15.03.2021
Dvoracek
 Technische Berechnungen
 CD Gebäude- u. Umwelttechnik

UMBAU KINDERGARTEN
 HOHENSTAUFENSTR. 48
 73529 SCHWÄB. GEMÜND

02/1646	M 1 : 100	24.01.2002
UNTERGESCHOSS		
BAUHERR		
ARCHITEK

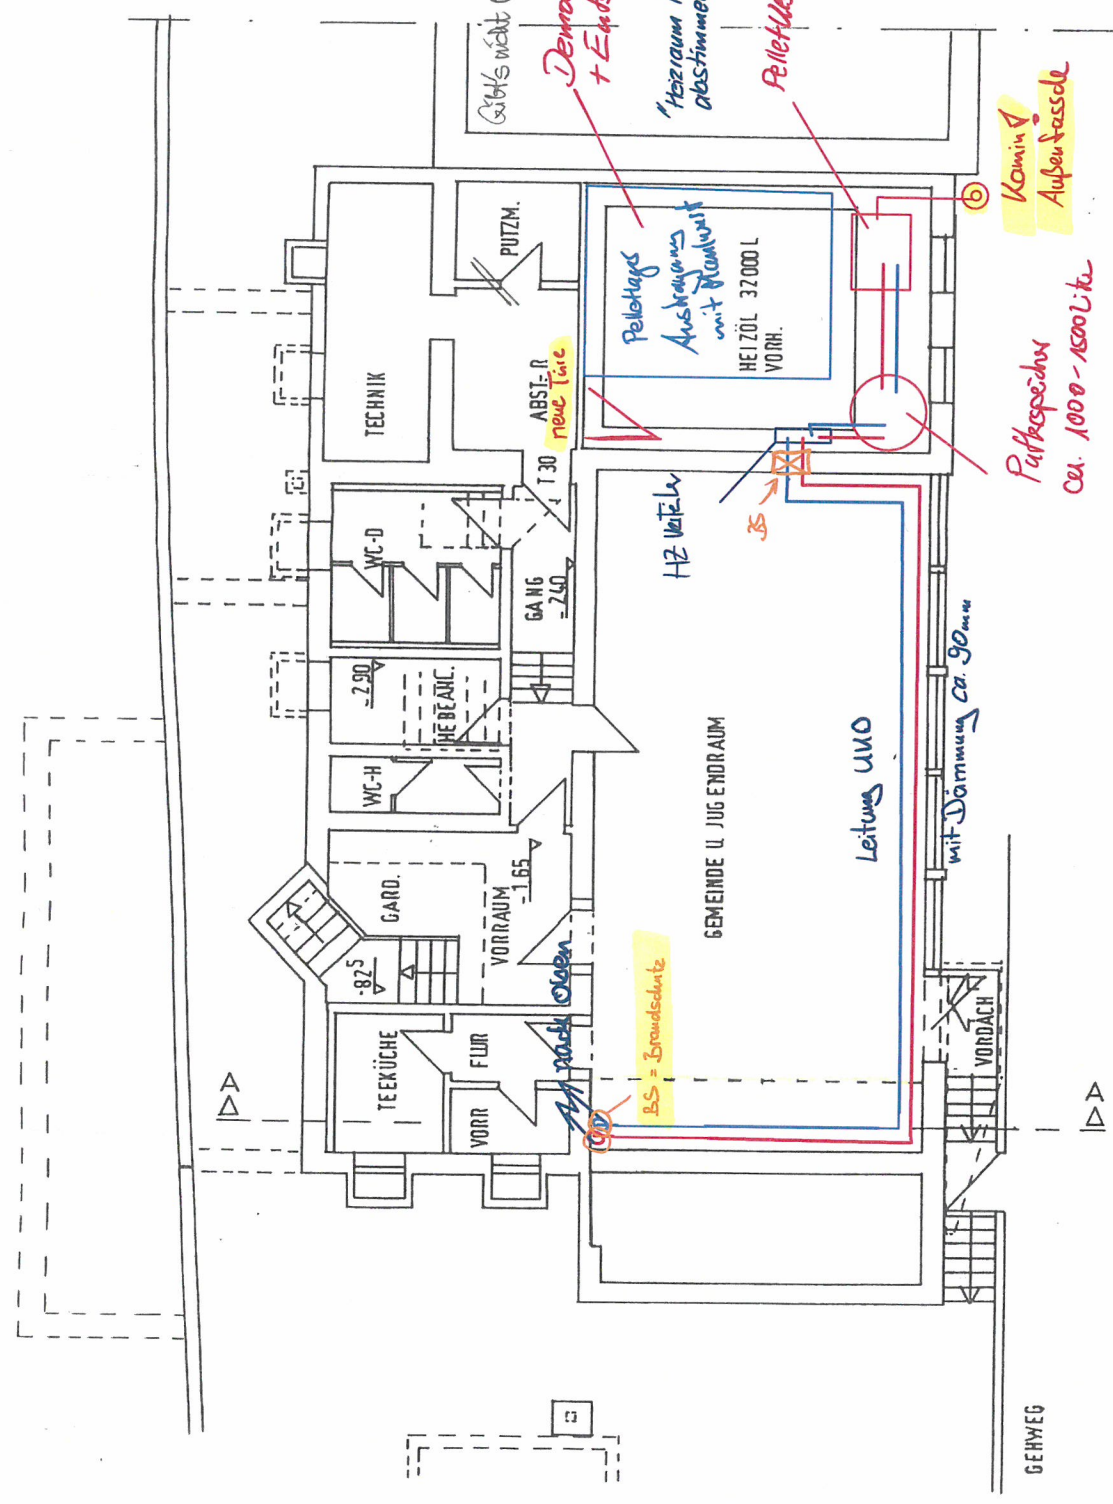
Gehts nicht G. F. Müller 10.3.21
*Demontage Ölfunkanlage
 + Erdbezug?*
 "Heizraum / Aufteilung
 abstimmen?"
Pelletkessel

Kamin!
Außenfassade
Puffkessel
ca. 1000 - 1500 Ltr

Möglichkeit!
